**SUPERINTENDENCIA DE INDUSTRIA Y COMERCIO
DIRECCION DE NUEVAS CREACIONES**

ASUNTO	Radicación	07-031020
	Trámite	011
	Evento	379
	Actuación	430
	Oficio	<u>NO U 5498</u>
	Folios	<u>10</u>

- Título de la solicitud: "MÁQUINA PARA PRODUCIR SILOS EN BOLSAS PLÁSTICAS DE HASTA 100 KG" (folio 3).
- Objeto de la invención: según el autor todos los materiales vegetales para la alimentación de animales pierden sus propiedades y se dañan al estar expuestos al aire después de unos días de ser cortados. por eso, según el solicitante exista a necesidad de suministrar un equipo que permita tener estos productos en ausencia de aire logrando preservarlos de las bacterias aeróbicas y así mantenerlos por periodos prolongados.

FIG. 1

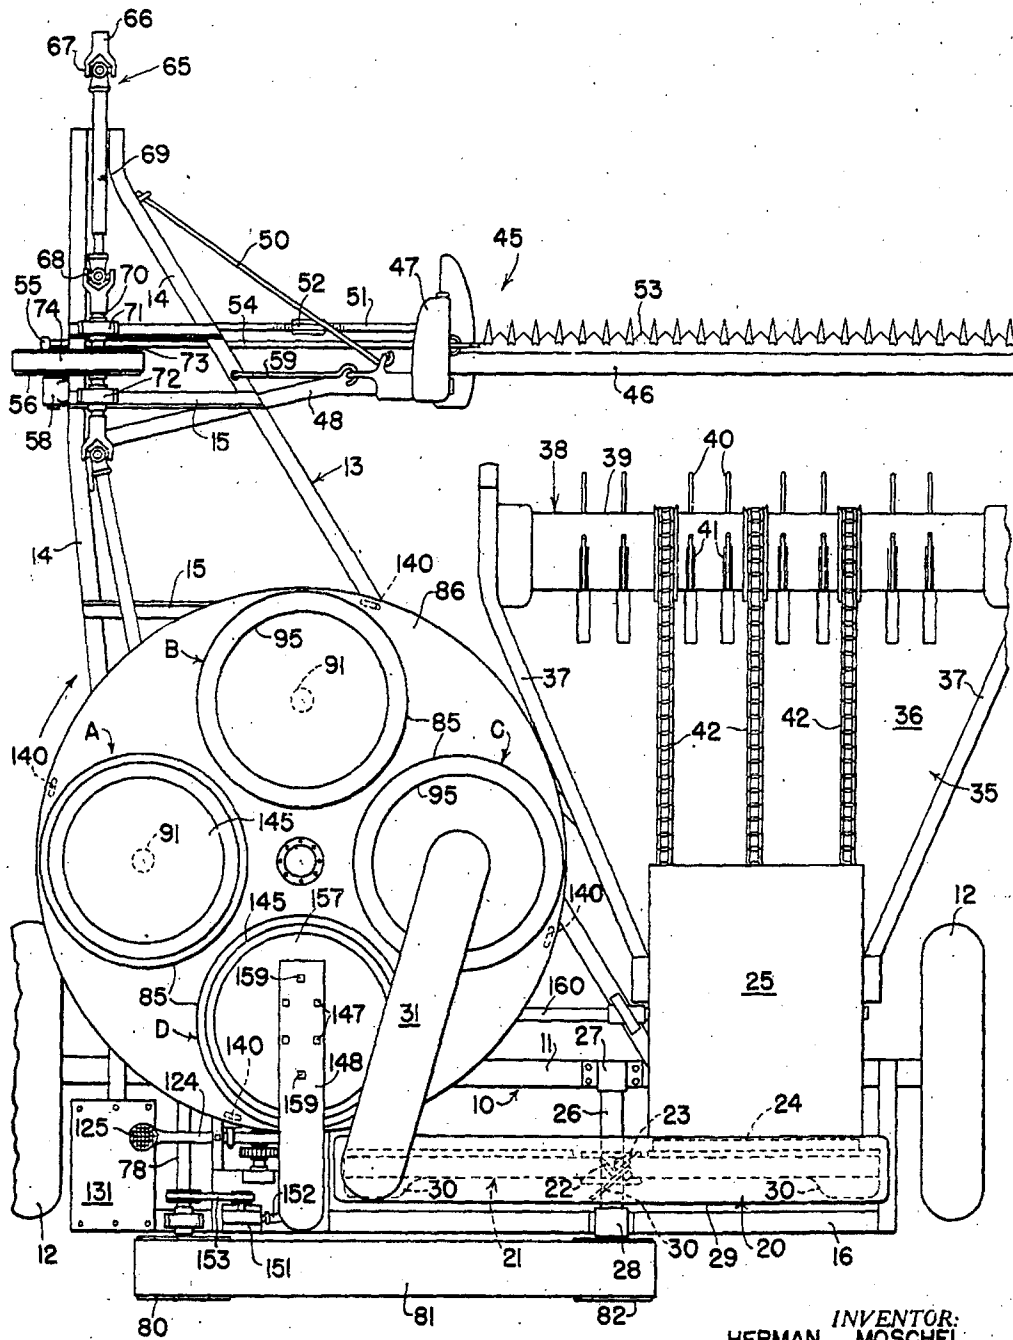
Reivindicación Uno (1, folio 6): La máquina para producir silos en bolsas plásticas de hasta 100 Kg (las piezas pueden visualizarse en la figura 1); en las tolvas (1) que se encuentran encima de unos recipientes de llenado (2) (pueden estar hechas de cualquier material, en este caso es acero) que alojan las bolsas plásticas.

D1: Ver: elementos 31, 32, A-D, figuras 1, 7, 10.

FIG. 2

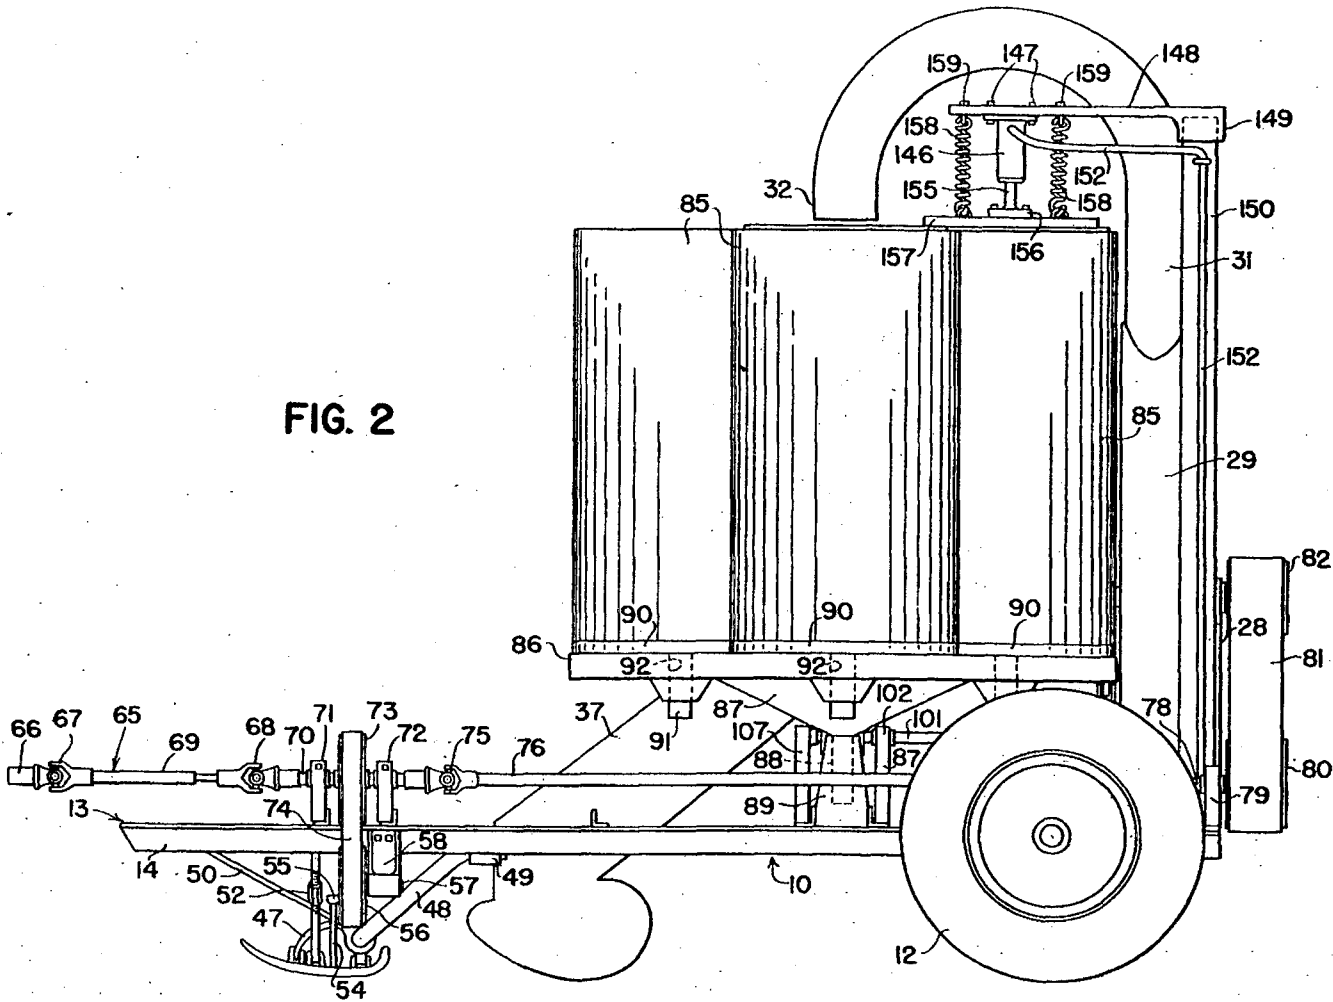
Reivindicación Uno (1, folio 6): los recipientes que alojan las bolsas, que están unidos por una pieza que gira sobre un eje central, llamada giradora, (3), se rotan sobre ese eje y pasan a la posición de compresión.

D1: Ver: elementos, 85, 90, 92, A-D, 166, figuras 1-2.
